Ilustrísimo Ayuntamiento de Santomera

P.G.M.O.

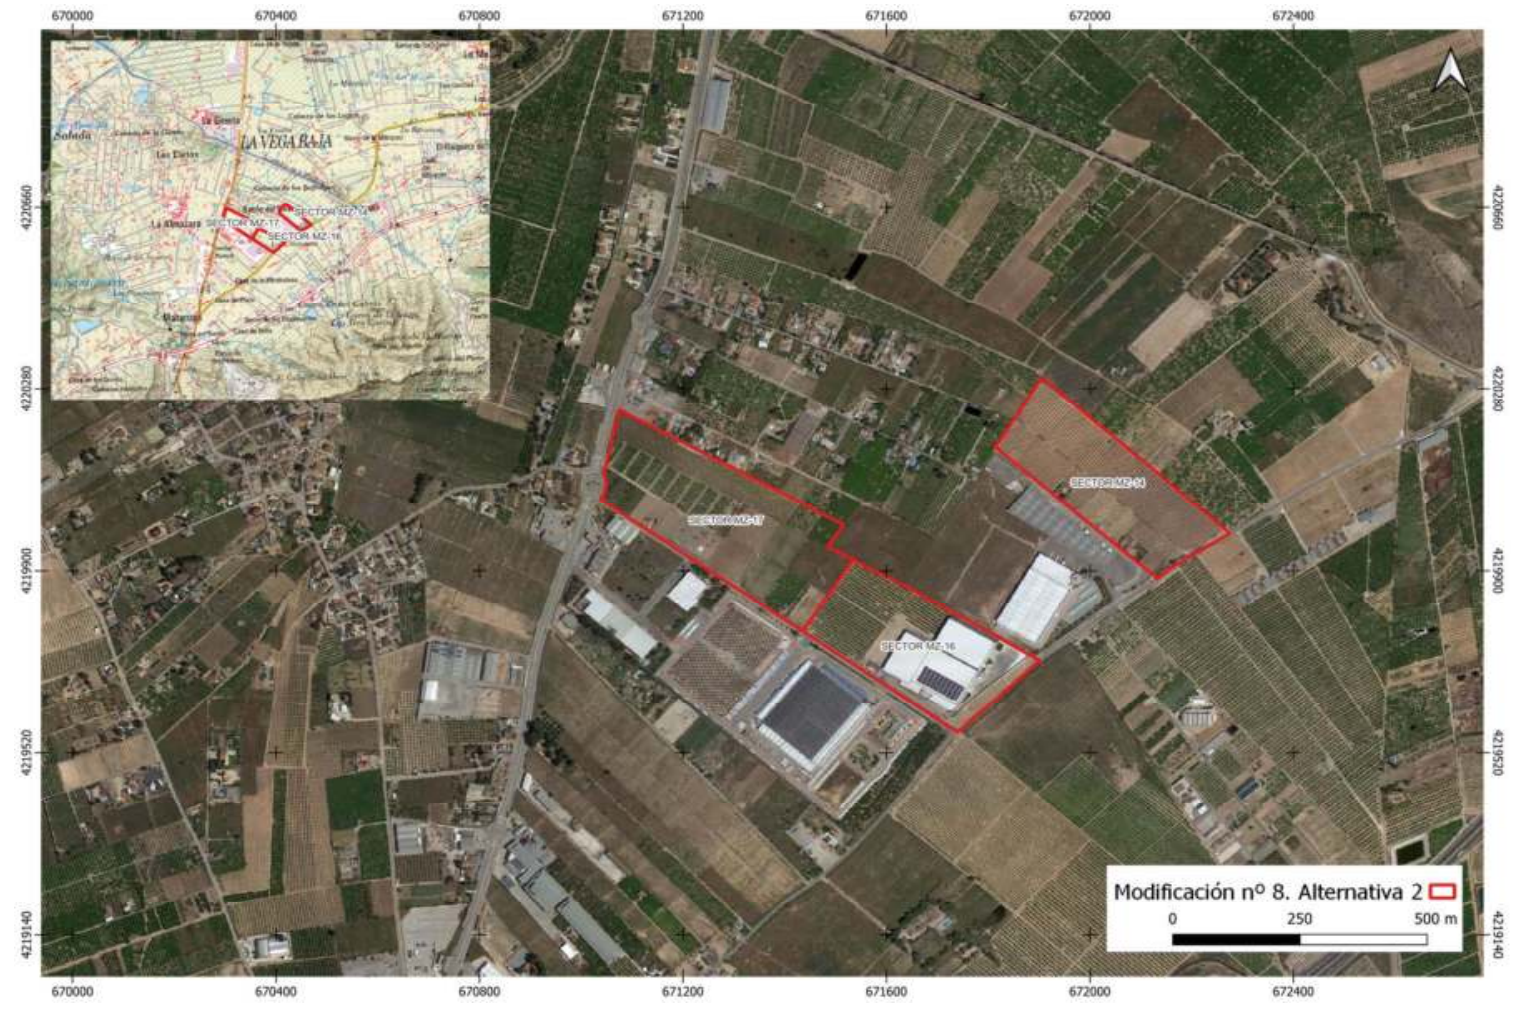
Figura 1. Ámbito de la Modificación propuesta.

2.3 Justificación de la conveniencia e idoneidad de la modificación puntual del planeamiento general que se propone.

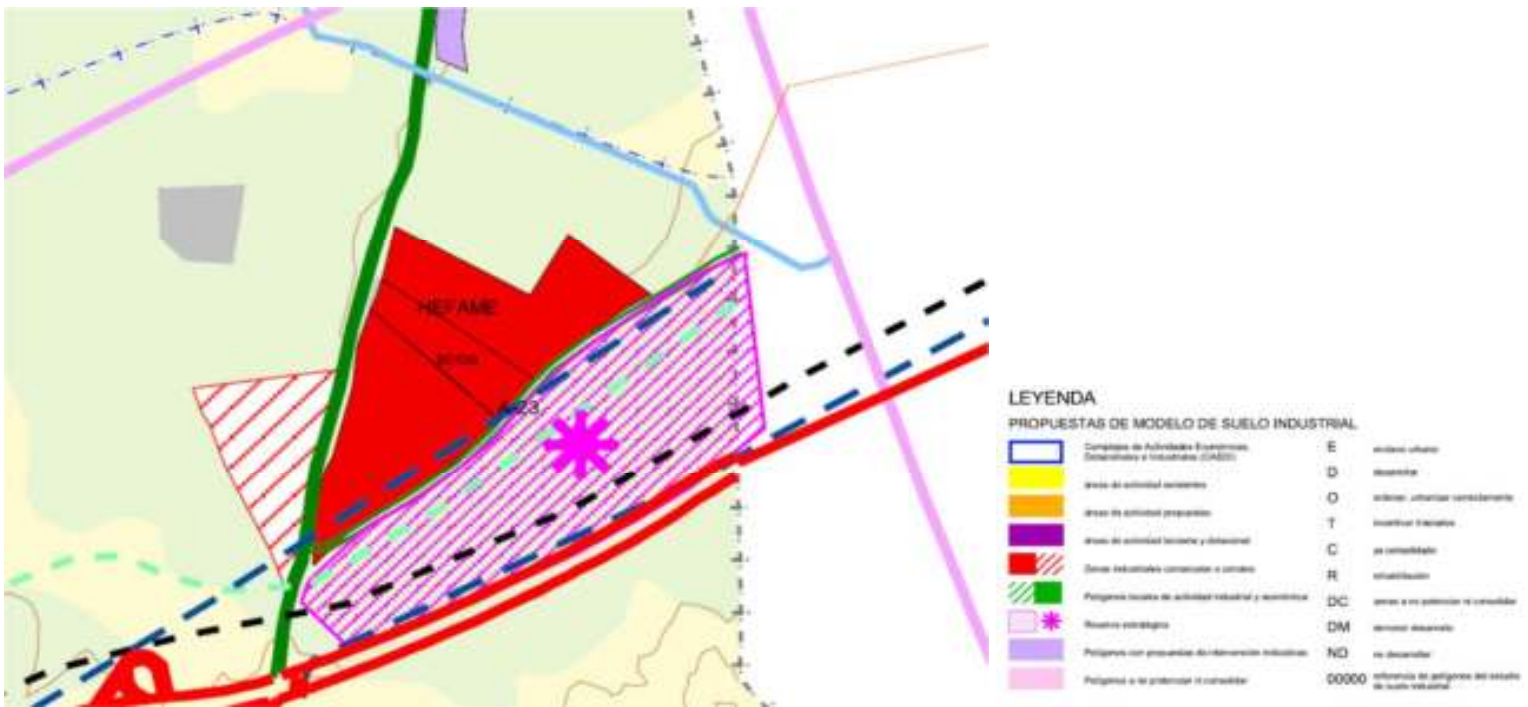
En lo que respecta al paisaje, en cuanto a la Modificación que nos ocupa, estas Directrices, en su *Capítulo II. Actuaciones en frente de carretera*, incluyen el siguiente artículo:

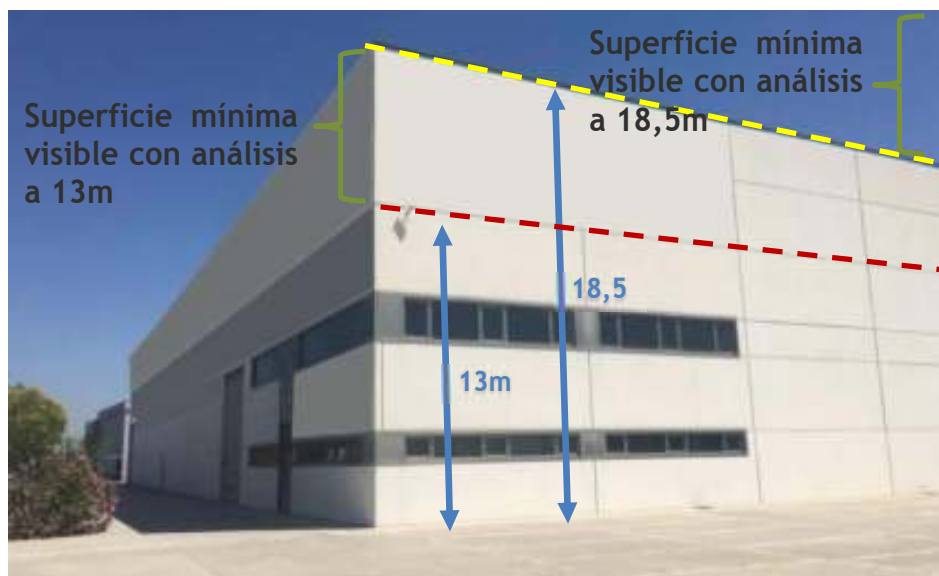
Como se ha comentado con anterioridad, estos análisis están limitados a la presencia de infraestructuras y árboles, que en ocasiones no son considerados en los Modelos Digitales de Elevaciones. En este caso ocurre con las naves justo al sur del punto de análisis, que no aparecen reflejadas en el MDE, así como con algunas arboledas de envergadura también al sur y las múltiples casas dispersas en los alrededores de la Modificación.

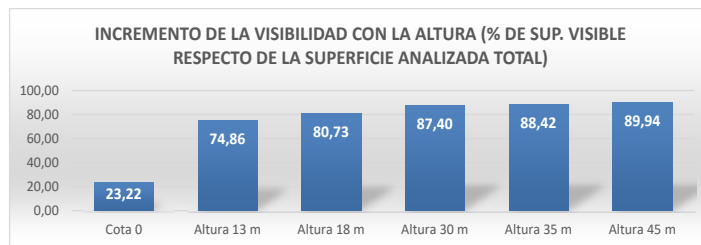
La visita a la zona permitió comprobar cuáles serían aquellos enclaves de interés, desde el punto de vista de los observadores potenciales, desde los cuales sería posible ver el ámbito de la Modificación.

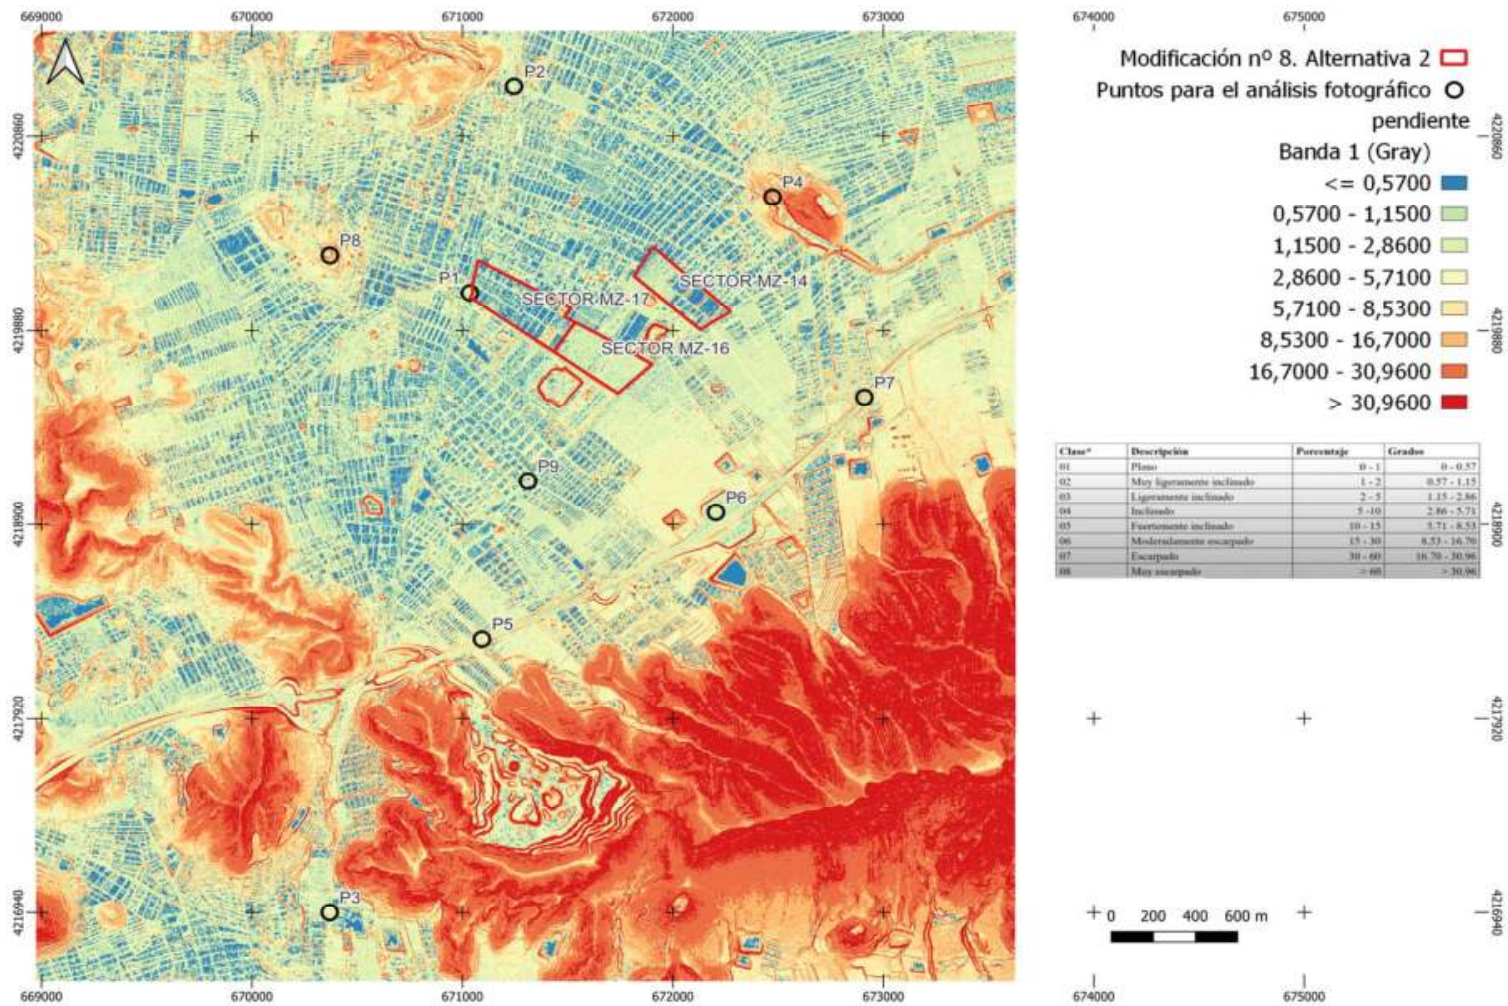
Figura 29. Pendiente en el ámbito de la Modificación y su entorno.

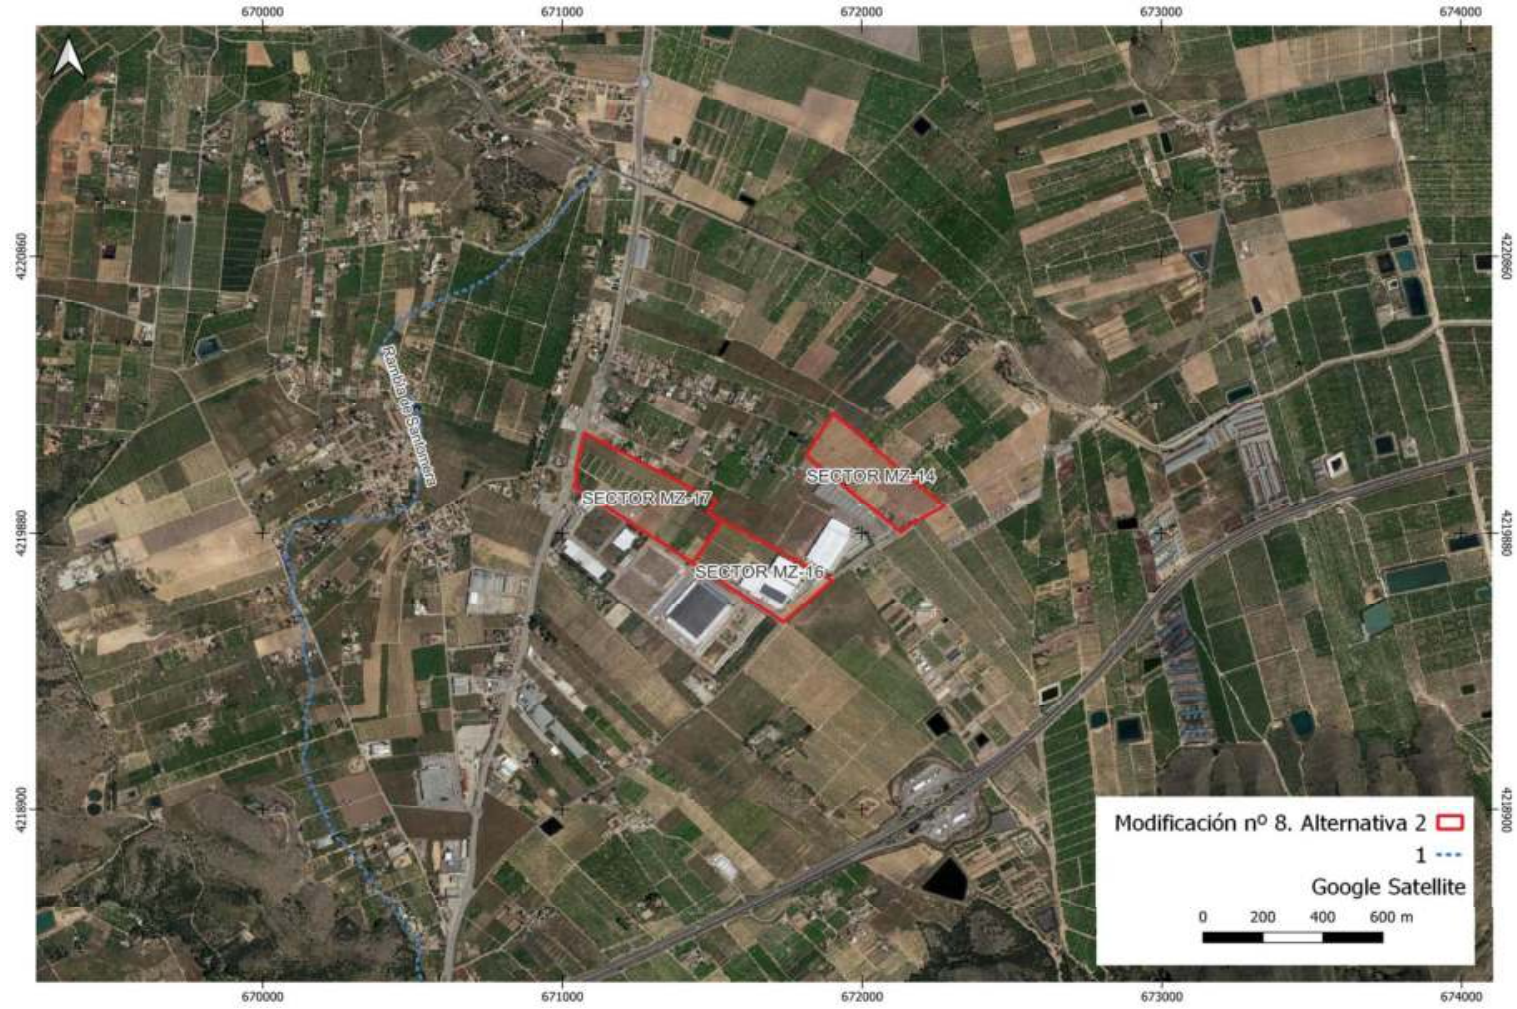
Figura 30. Cauces en el entorno de la Modificación.

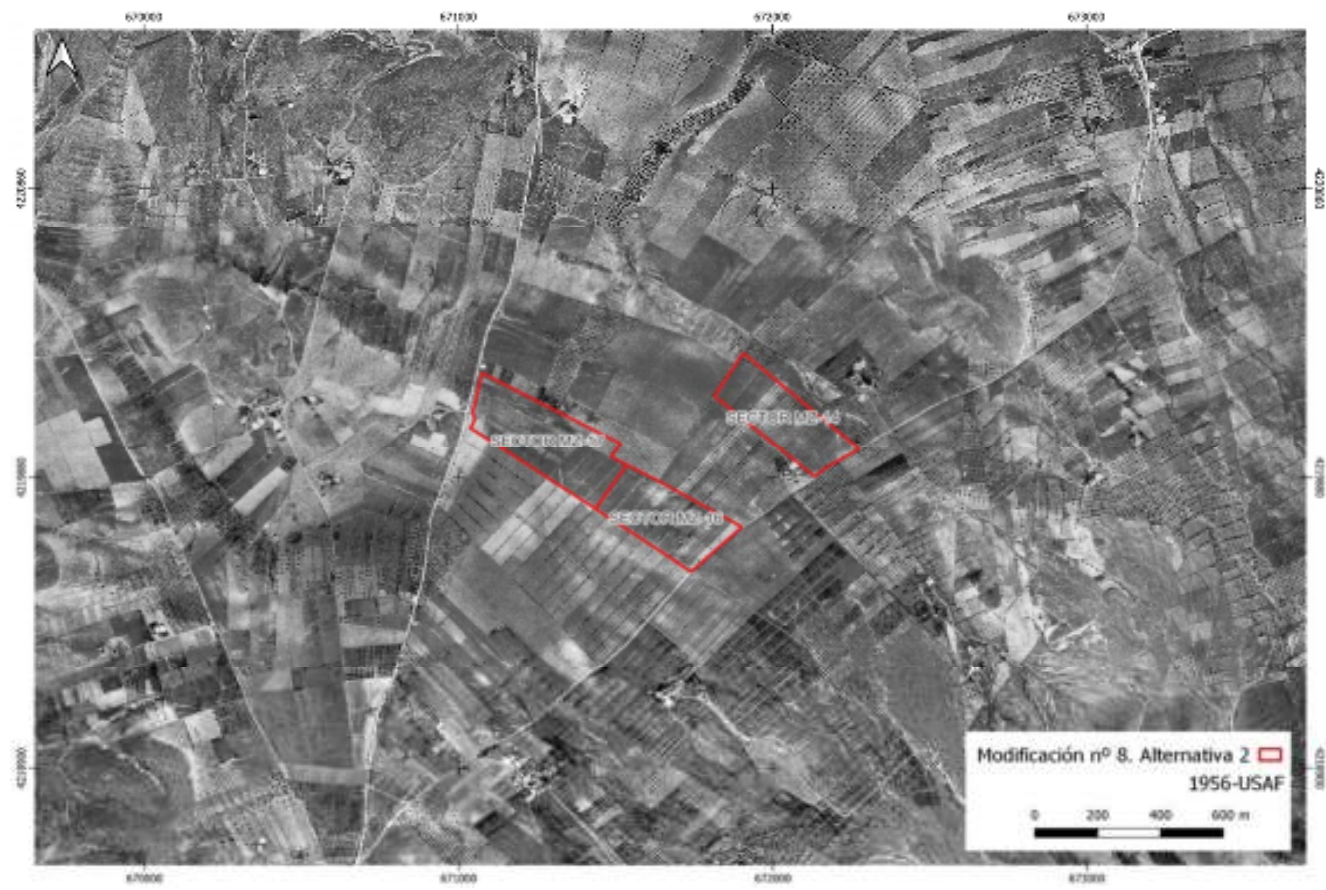
ESTUDIO DE PAISAJE
MODIFICACION PUNTUAL N° 8 DEL PLAN GENERAL MUNICIPAL DE ORDENACION DE SANTOMERA

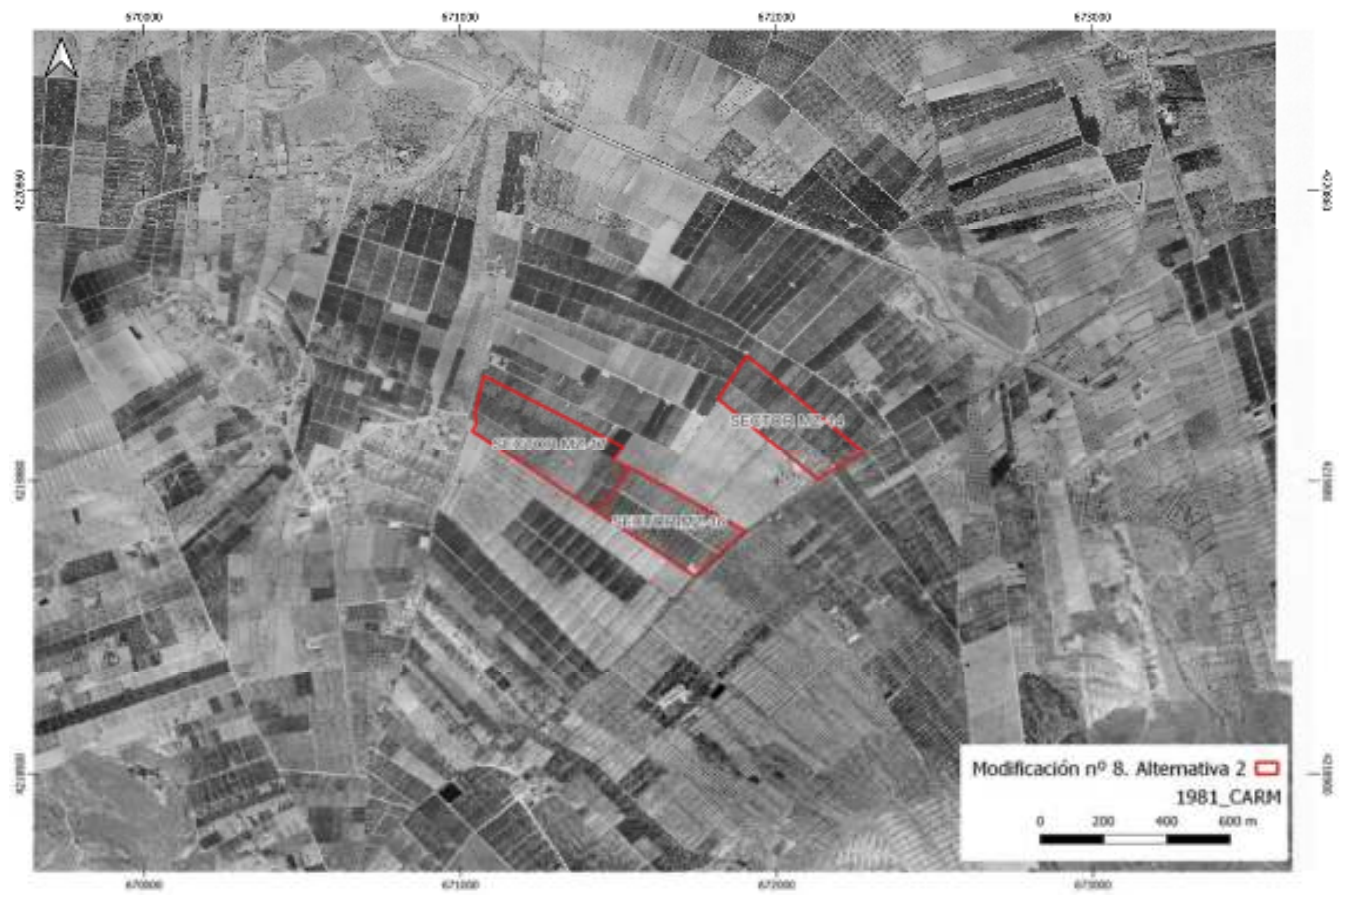
ESTUDIO DE PAISAJE
MODIFICACION PUNTUAL N° 8 DEL PLAN GENERAL MUNICIPAL DE ORDENACION DE SANTOMERA

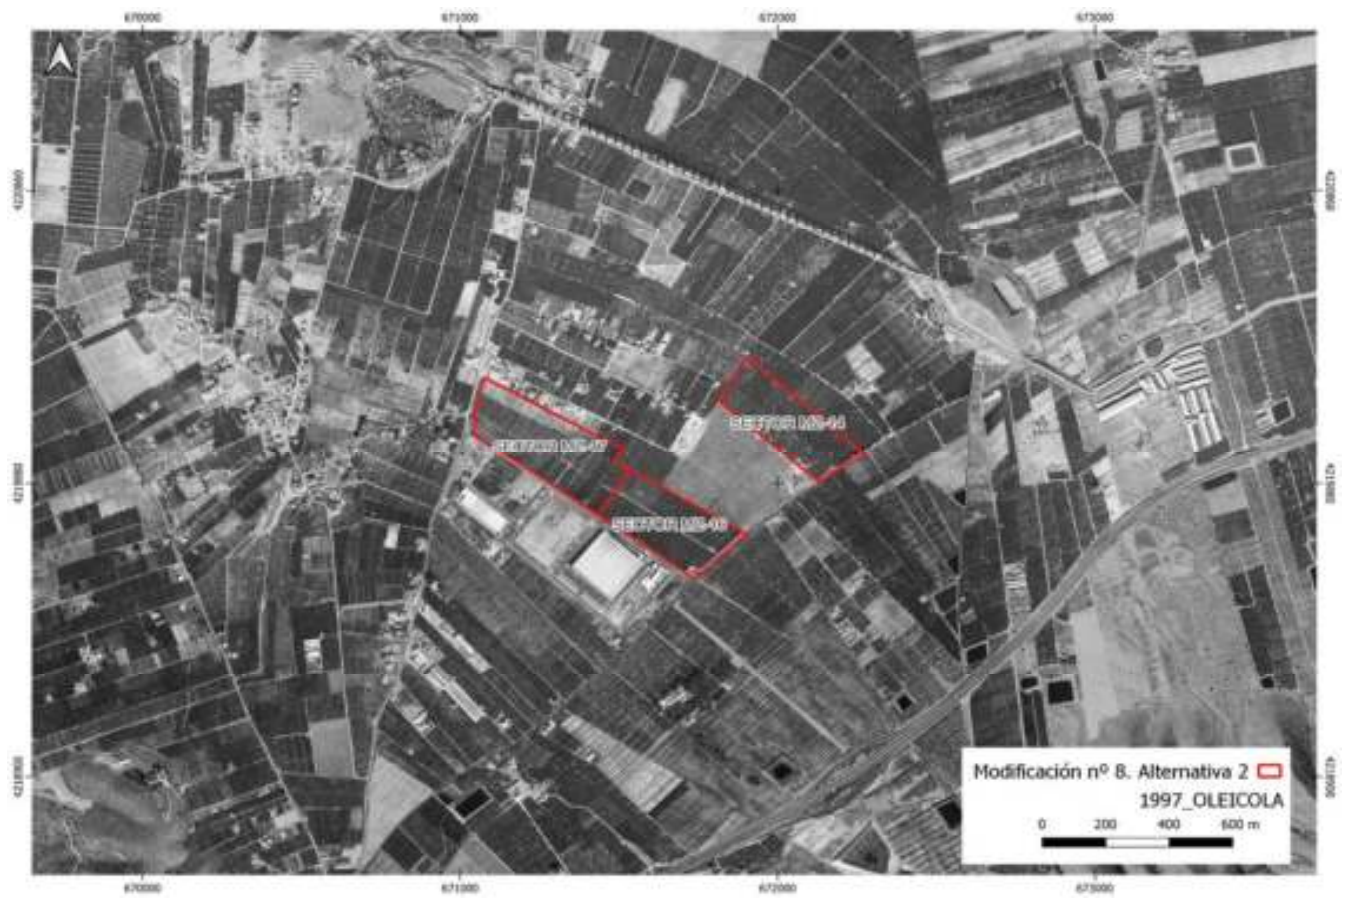
ESTUDIO DE PAISAJE
MODIFICACION PUNTUAL N° 8 DEL PLAN GENERAL MUNICIPAL DE ORDENACION DE SANTOMERA
